Bern, den 31. August 2015

Tiefbauamt der Stadt Bern
Herr Thomas Gut
Bundesgasse 38
Postfach
3001 Bern

„Fuss- und Veloverkehrsverbindung (FVV) Breitenrain-Länggasse“
Stellungnahme zum Synthesebericht „Fuss- und Veloverkehrsverbindung
(FVV) Vernehmlassungsfrist 31. August 2015

VLL: Vorschlag für B-Variante

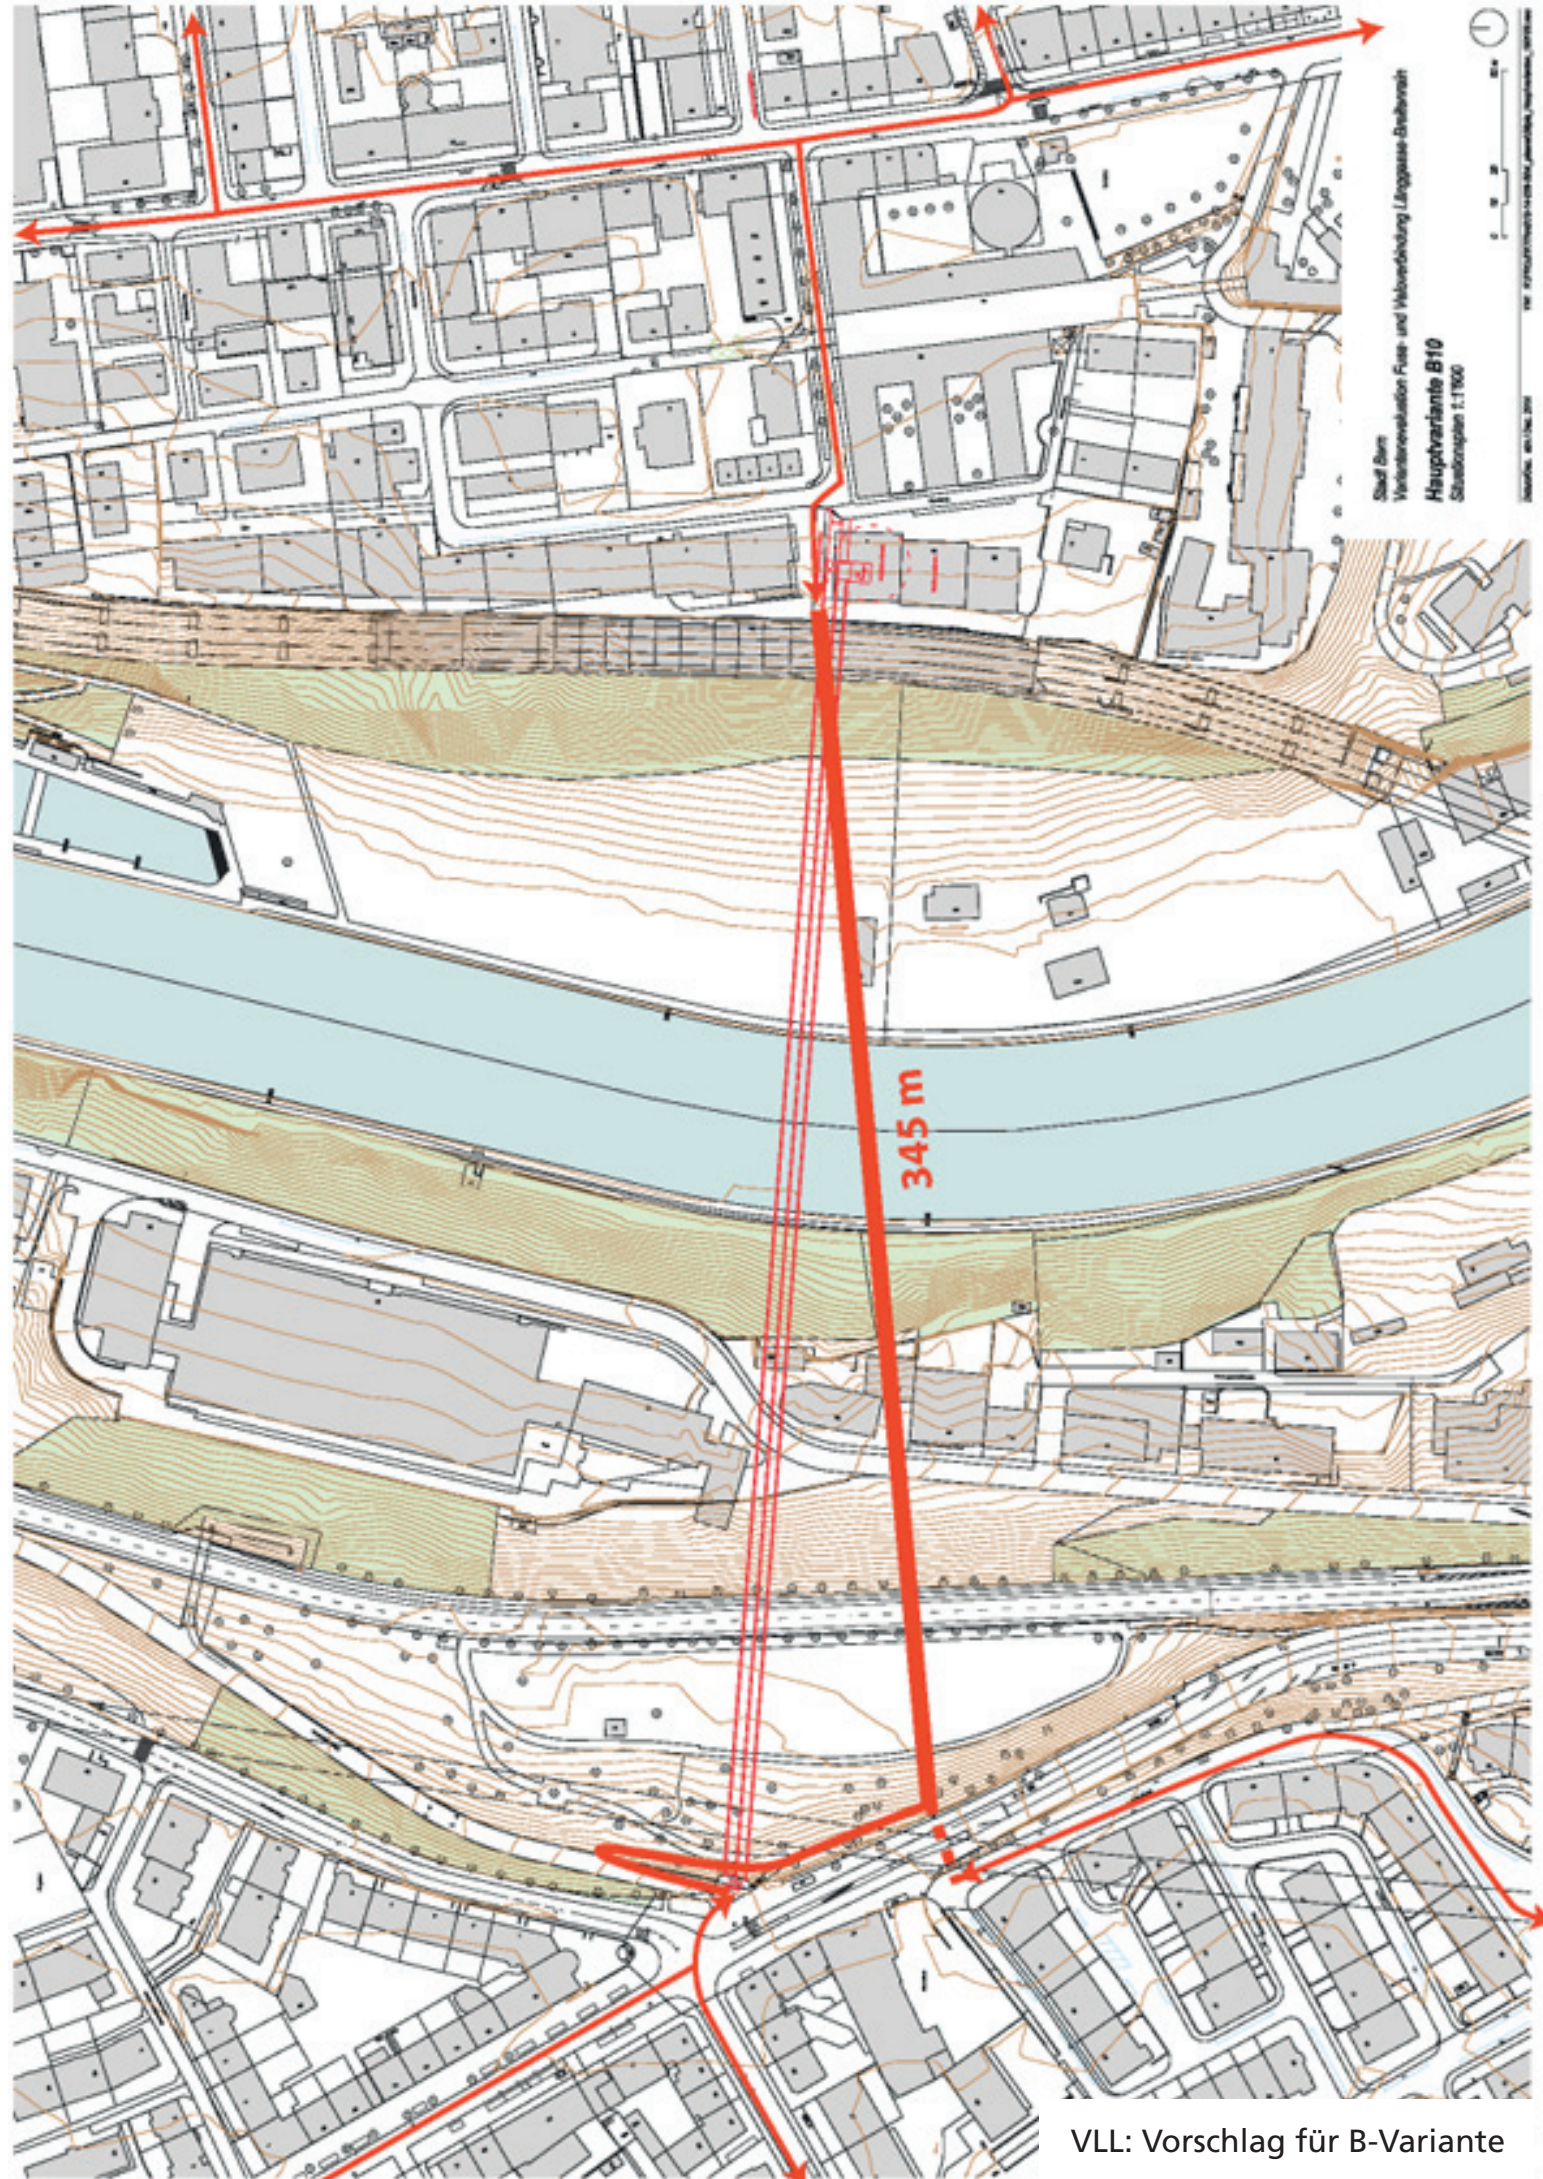
Nach Beantwortung dieser Fragen kommt der Vorstand des Vereins Läßige Lorraine zum Schluss, dass die Variantenfamilie „B“ - trotz durchgehend deutlich höherem Benutzerpotential – bislang nicht angemessen berücksichtigt worden ist. Wir fordern die für die Planung Verantwortlichen deshalb auf, diese Varianten nochmals eingehend zu prüfen und zu optimieren. Insgesamt lässt der vorliegende Synthesebericht noch viele Fragen offen. Deshalb kann der VLL die „Fuss- und Veloverkehrsverbindung Breitenrain-Länggasse“ in der jetzt gewählten Variante nicht zur Zustimmung empfehlen.

jekts deutlich: Bereits in der Nachfragebeurteilung von 2007/08 und in der Evaluation Linienführung von 2009 (Quellen siehe Synthesebericht S. 11/12) wird diese Streckenführung bevorzugt. Der Projektleiter der beiden genannten Vorstudien war auch diesmal wieder im Gesamtprojektteam vertreten. **Aus unserer Sicht wurde die Variantenfamilie „B“ trotz durchgehend deutlich höherem Benutzerpotential nicht angemessen berücksichtigt.** Wir fordern die für die Gesamtplanung Verantwortlichen deshalb auf, diese Varianten nochmals eingehend zu prüfen und sie – nicht zuletzt auch in Bezug auf die Bau- und folgenden Unterhaltskosten – zu optimieren.

und Umgebung) durch den Neubau belastet (Baustelle, Schattenwurf, Littering). **Unserem Hauptanliegen, einer sicheren und attraktiven Verbindung zu den hauptsächlich städtischen Destinationen kommt die geplante „Bestvariante“ in keiner Weise entgegen**, es ist sogar zu befürchten, dass anderen, wirkungsvolleren Massnahmen zu Verbesserung des Veloverkehrs bei Umsetzung der FVV Mittel fehlen werden.
